給水装置に関する構造材質に係る検討業務

平成29年3月

株式会社 三菱化学テクノリサーチ

(平成28年度 厚生労働省受託) 給水装置に関する構造材質に係る検討業務
最終報告書(案) 平成29年3月10日

“4. 各給水装置の概要 (1) バキュームブレーカ方式” 説明図

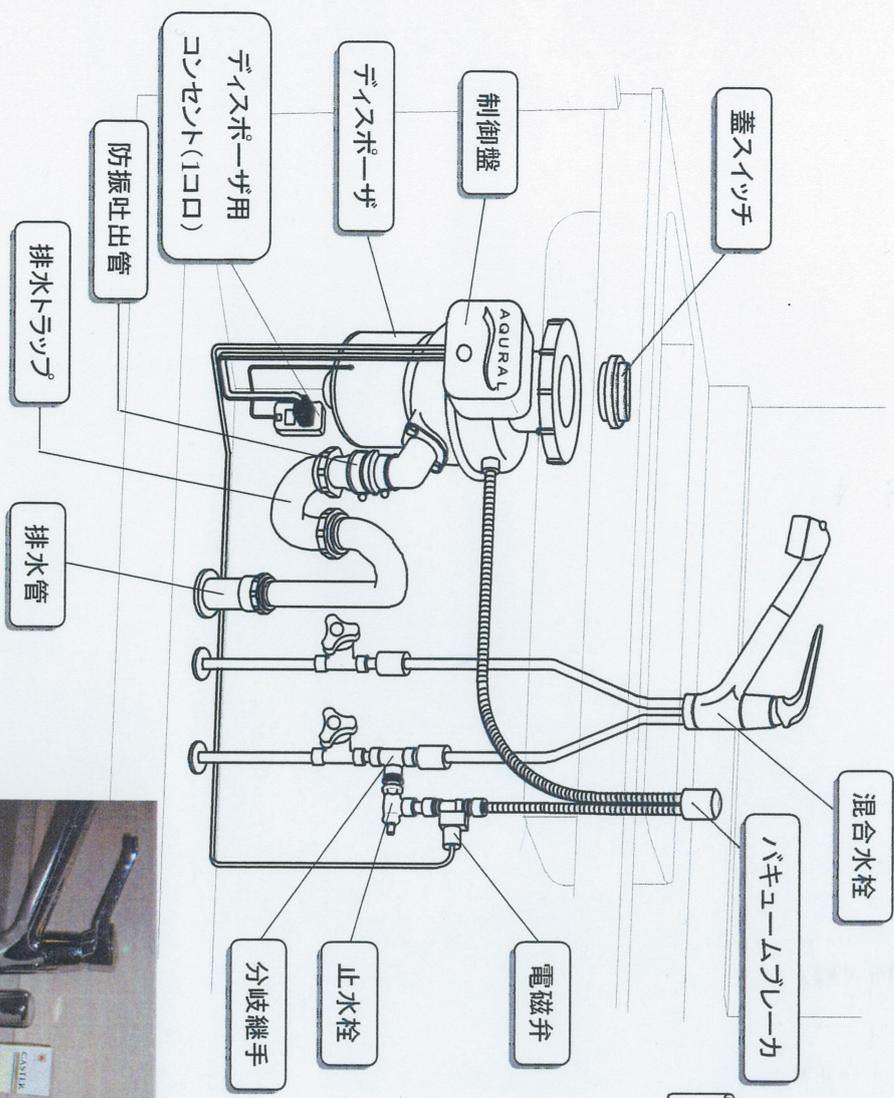
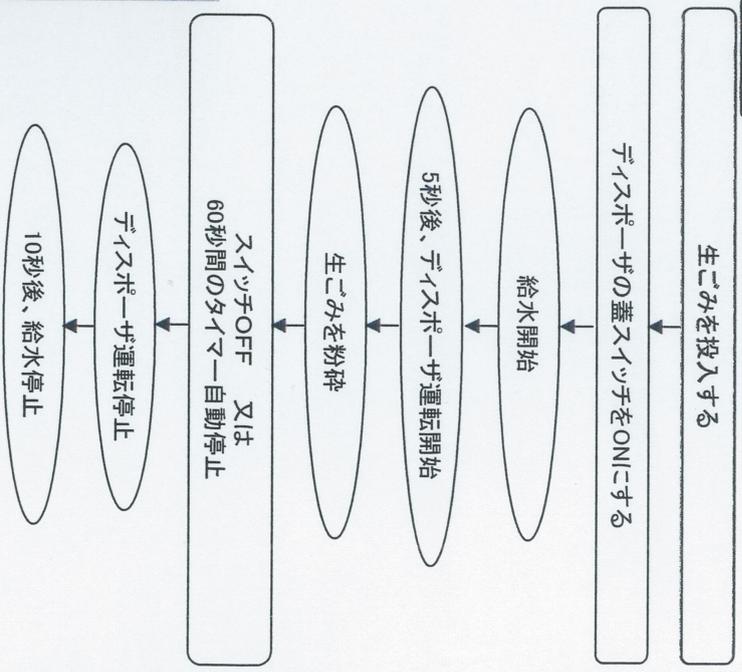
ディスポーザに関しては、逆流防止措置対応表に項目が上がっているが、関係工業会等の本調査事業への参画がなく、実態を調査する必要がある。今回当該工業会にコンタクトし、ヒアリングを行った。

- ・ 結論として以下のように当協会管理の自動給水型ディスポーザは、JAWA 認定のバキュームブレーカを必ず設置しているので、本事業の逆流措置推奨に合致している。
 - ー当協会加盟のディスポーザ製造企業は 5 社で、自動給水型を取り扱っているのは 2 社（テラル株式会社、マックス株式会社）
 - ー逆量の想定される汚染水としては、排水側のトラブルでディスポーザ本体が満水に近い状態にある際、水道管側の問題で負圧になった場合、生ごみを含んだ洗浄排水。よって危険度は最大と考えられる。またポンプや加熱設備が付帯されておらず、ディスポーザ構造から逆圧による逆流なし。
 - ー2 社とも JAWA 認定のバキュームブレーカを設置（別紙図参照：添付許諾済）
設置までには逆流を想定して検討した結論。
 - ー自動給水型でないディスポーザは、水道自体が直結されておらず今回の検討対象外
 - ー装置の構造認証機関は下水道協会（下水道設備に分類されるため）

デイスポーザの破砕室に直接注水します。逆流を防止するために負圧破壊装置(バキュームブレーカ)を設置しなければなりません。(当社製品は、日本協認証品)
電磁弁(給水)の開閉は、デイスポーザの蓋スイッチに連動し、デイスポーザの制御盤で自動的に制御します。

図 1 負圧破壊に関する試験装置例

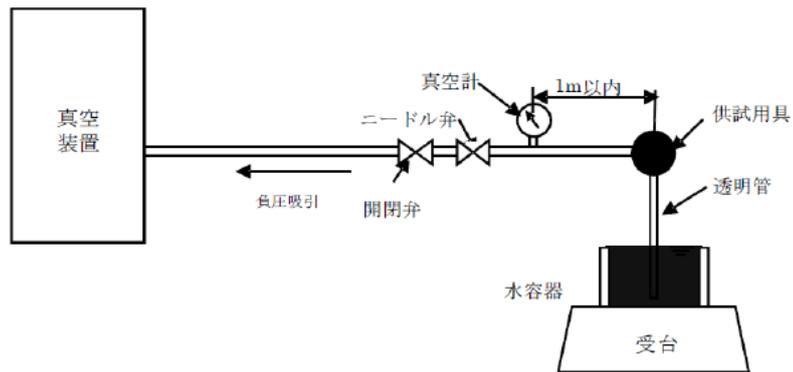
逆止弁と負圧破壊装置を内蔵する給水装置の負圧破壊性能試験の方法	逆止弁と負圧破壊装置を内蔵する給水装置の負圧破壊性能試験は、基準適合品でも逆流の可能性があるため、より適正な試験方法に変更すべきとの意見がある。	負圧破壊性能試験に針金を挟み込む条件を追加する(H25年度)。負圧破壊性能試験(案):参考資料5(H25年度報告書PP.14~15)	審議完了
		太陽熱給湯システムの取り扱い	給湯器の一次側に設置する太陽熱給湯システムの設置について、太陽熱給湯システムの設置のために設けるバイパス配管の設置を含め、水道事業体により取扱いに差異があり、関係法令の解釈等について整理が必要との意見がある。	新たな課長通知を出すこととし、記載する事項として、①逆流防止装置の設置の義務化、②水道水の滞留を起こさないための現場施工における留意点、③法律の解釈として「当該給水装置以外の水管その他設備」ではなく、給水装置であること、④事務局案で示した水道事業者等の水質責任が免除されうると考えられる範囲の水質の変化については使用者側の責任であることの明示、の4点が挙げられた(H25年度)。水質責任の区分:参考資料6(H25年度報告書PP.17~18)	審議完了
グループ②	浄水器等の浸出性能試験の必要性とその方法に関連(3課題)	水質を改変する機器	軟水器、直接薬品を添加する給水用具等の水質を改変する機器の取扱いについては統一した認識が得られておらず、給水装置に直結できるか否かの判断について水道事業者等が苦慮しており、また、水質を改変された水の責任についても不明確なため、取り扱いを明確にしてほしいとの要望がある。	給水装置として扱わないとした場合の影響が非常に大きいため、需要者等の利便性と現況を踏まえ、給水装置との直結を認める方向で検討することとし、今後、アンケート結果を踏まえ、「液体の危険度に応じた逆流防止装置の判断基準案」の内容を精査し、また、水質の変化に関する責任区分や設置する場合の基準等の課題について、今後明確にしていく(H26年度)。	継続審議(H26年度)
		浄水器等の浸出性能の試験方法	現行の告示「給水装置の構造及び材質の基準に関する試験」では、浄水器等水圧を利用して当該浄水器内のろ材を通過させて吐出する構造の給水装置の浸出性能試験の試験方法が明確にされておらず各試験期間で「試験方法が統一されていない可能性があるため、明確にすべきとの意見がある。	現状、第三者認証機関で実施されている試験方法に関しては、新たな試験設備や特別な技術を要するものではないため、事務局案通り自己認証での試験方法については調査は行わない。今後は、現在、第三者認証機関で実施されている試験方法について、内容を精査したうえで、試験告示の改正、自己認証を行うものに向けた厚労省事務連絡又は課長通知等の発出等、周知方法について、明確にする(H26年度)。	厚生労働省の通知で完了

寒冷地地方における給水栓上流側での 逆流防止装置設置状況についてのご相談

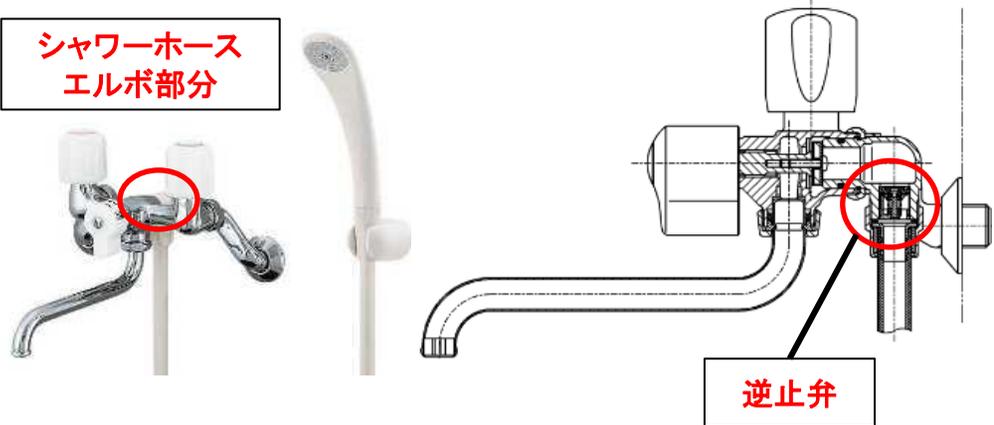
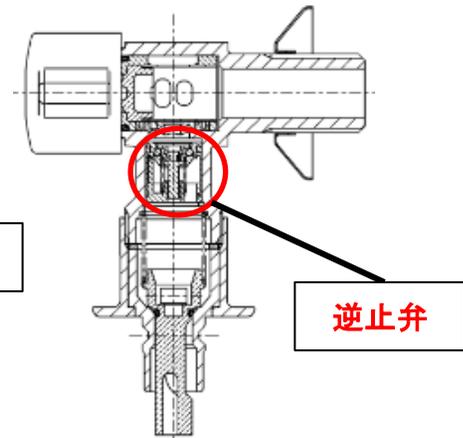
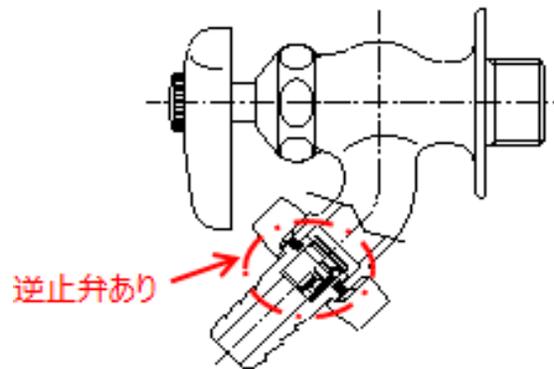
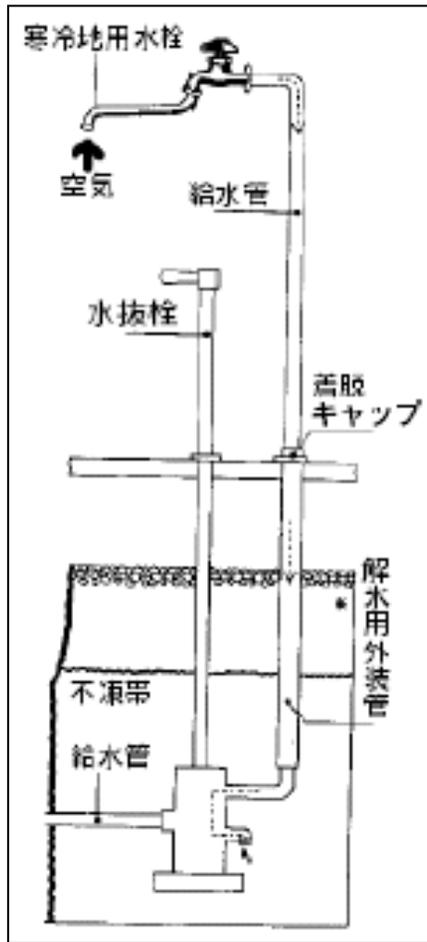
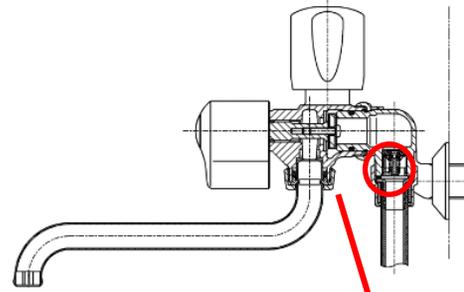
配布資料 3-1「寒冷地における給水栓上流側での逆流防止装置設置状況についてのご相談」ということで、前回の宿題の内容としましては、寒冷地では特に外に給水配管がある場合、凍結して配管を紛破しないようにするために水抜きをされます。しかし逆止弁等一部の逆流防止装置があるがために水が抜けないと、こういう問題に対してどうなっているのかという質問だったと理解しております。

水抜き栓で給水を止め、給水管の水を不凍帯に排出。水栓はハンドル閉の状態では空気を取り込めず水が抜けないため、ハンドルを開にし水を抜く。

逆止弁があると水栓内に空気を取り込めない

寒冷地における凍結防止と逆流防止の並立対応は可能であり、よって逆流防止に関しても末端の給水用具又は末端の給水用具の直近の上流側において対応すべきであるという結論となった。
